Betreft: bluswatervoorziening zonneweide

Bijgaand de situering voor de zonneweide: er wordt op jaarbasis rond de 1,95 mWh opgewekt waarbij rond de 5.500 panelen worden geplaatst: het betreft het kadastrale perceel Garderen, sectie I, nummer 1947 (totaal 18.427 m2)

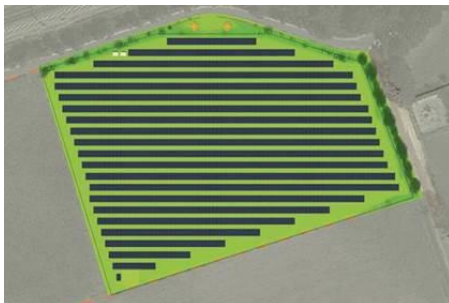
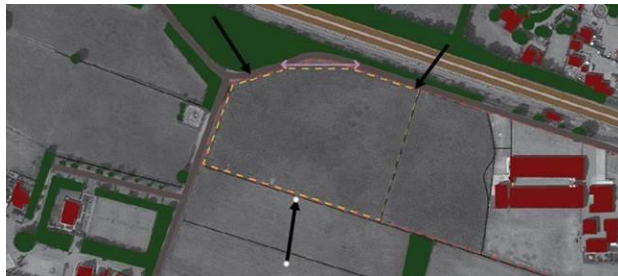
Is de aanwezige bluswatervoorziening op 200 meter met een capaciteit van minimaal 90 m3/uur voldoende?

U geeft aan dat een capaciteit van 90m³/uur beschikbaar is. Ik neem aan dat dit een "geboorde put" betreft omdat in de nabijheid geen transportleiding ligt die een dergelijke capaciteit heeft.

De afstand van 200 meter tot de zonneweide geeft geen problemen. De brandweer kan voor voldoende middelen beschikken om de afstand te overbruggen.

- Goede bereikbaarheid en opstelplaats voor de brandweer.
- Duidelijk herkenbaar middels pictogram en beschermd tegen verkeer (indien van toepassing).
- Aansluitingsmogelijkheid voor de brandweer.
- Geboorde put moet jaarlijks voorzien zijn van debietmeting.

- Let op begroeiing onder de zonnepanelen bij droogte.
